Pakiet odpowiedzi nr 8.

Dot. postępowania o udzielenie zamówienia publicznego pn.: **Budowa budynku Centrum Ekoinnowacji wraz z wyposażeniem i zagospodarowaniem terenu w ramach realizacji projektu "Budowa w Gdańsku Centrum Ekoinnowacji Politechniki Gdańskiej".**

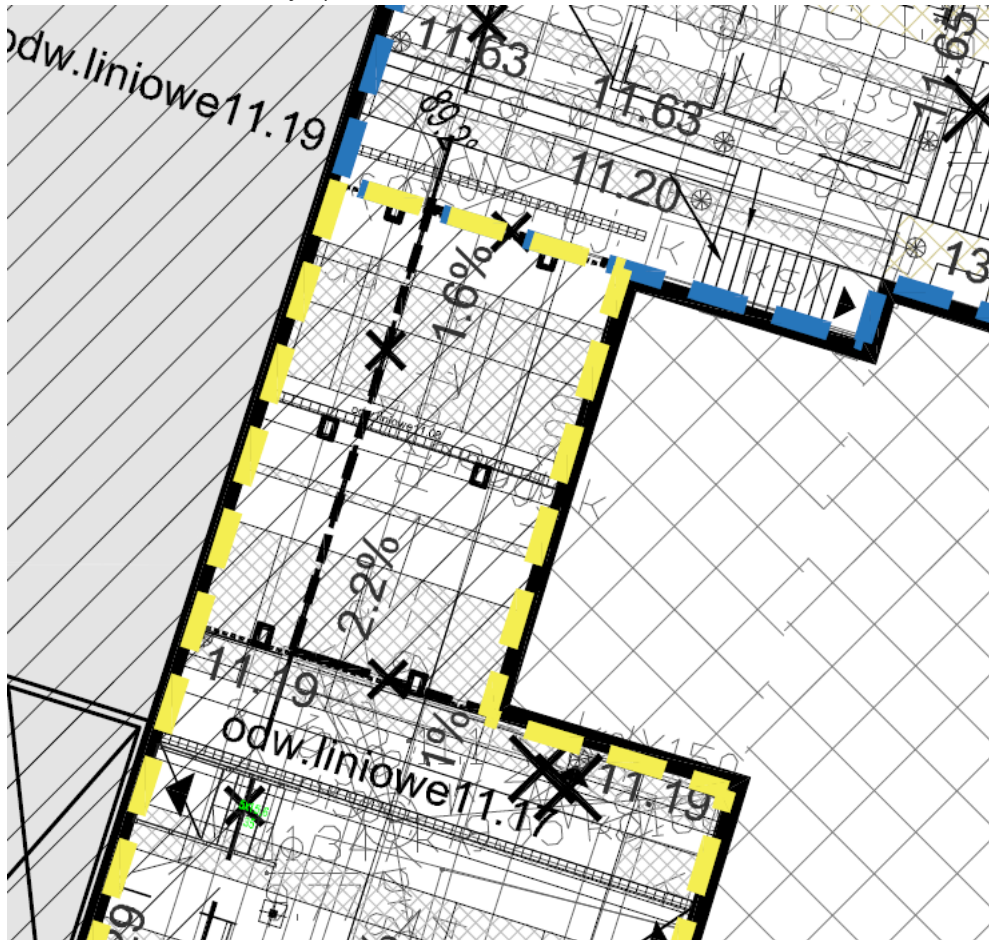
Czy etap I będący przedmiotem Zamówienia jest tożsamy z zakresem opisanym część 1 w dokumentacji projektowej?

Przedmiotem zamówienia jest Etap I część 1 oznaczona linią fioletową, wjazd od strony budynku nr 18 (Centrum Nanotechnologii B) w zakresie części 2 oznaczonej linią niebieską:

oraz teren pod łącznikiem do budynku nr 20 (Hydro) w zakresie robót konstrukcyjno-budowlanych (część 3 oznaczona kolorem żółtym):
